**Commissione Tecnica PNRR - PNIEC**

**Parere n. 195 del 31/08/2023**

ID\_VIP 7395 Progetto di un impianto per la produzione di energia elettrica da fonte rinnovabile solare fotovoltaica di potenza pari a 19,99 MWp (somma della potenza dei moduli) da realizzare nel Comune di Sant'Arcangelo (PZ) e delle relative opere di connessione alla RTN– Istruttoria VIA

**Figura 3- Caratteristiche dello schema di recinzione**

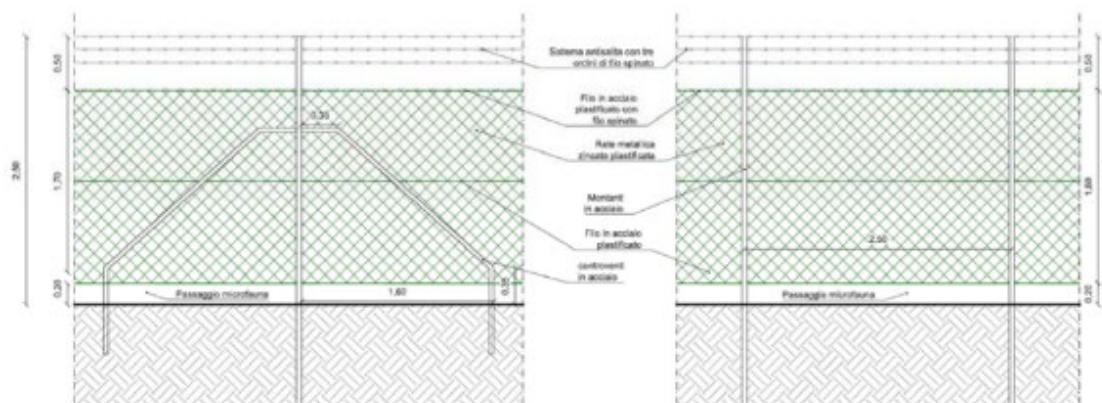
Al fine di migliorare la connettività ecologica per la piccola e media fauna selvatica, la recinzione perimetrale dovrà essere realizzata lasciando un franco netto di 30 cm con il suolo e non di 20 cm come previsto.

**Figura 20 – Ubicazione dei punti di prelievo**  
estratta da: **PMA-PROGETTO\_DI\_MONITORAGGIO\_AMBIENTALE.pdf**

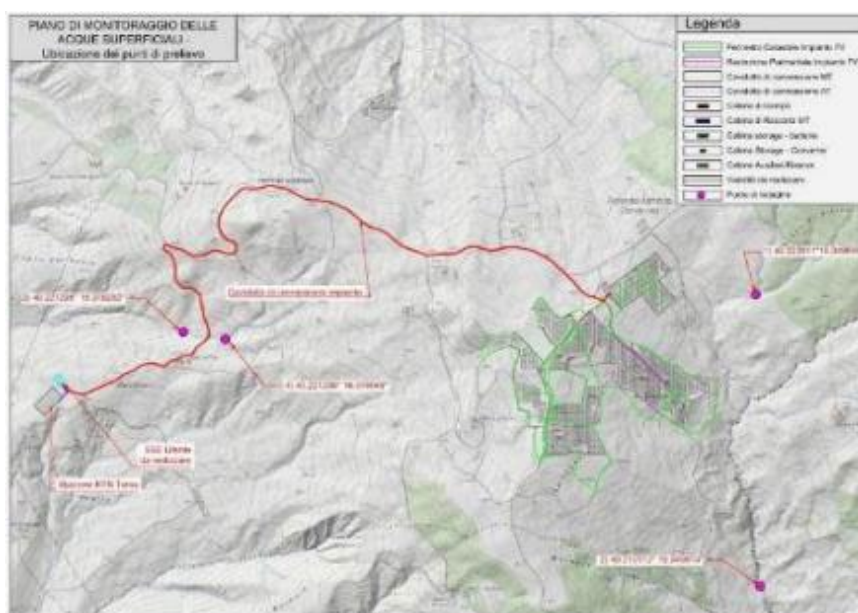
Prevede di campionare l’alveo in cui confluisce il fosso che lambisce il confine della parte est dell’area destinata all’impianto, ritiene che i punti individuati potranno essere significativi per misurare l’influenza delle attività rispetto alla condizione *ante operam* dei corpi idrici. Prevede poi di eseguire il campionamento (a monte ed a valle) in corrispondenza dell’interferenza dell’elettrodoto interrato con un alveo naturale, nel punto individuato con il codice I17<sup>48</sup> ovvero nel tratto in cui l’elettrodoto sarà posato al di sotto di un tombino di nuova realizzazione. In apposita cartografia (Figura 19) riporta l’ubicazione dei punti di campionamento.
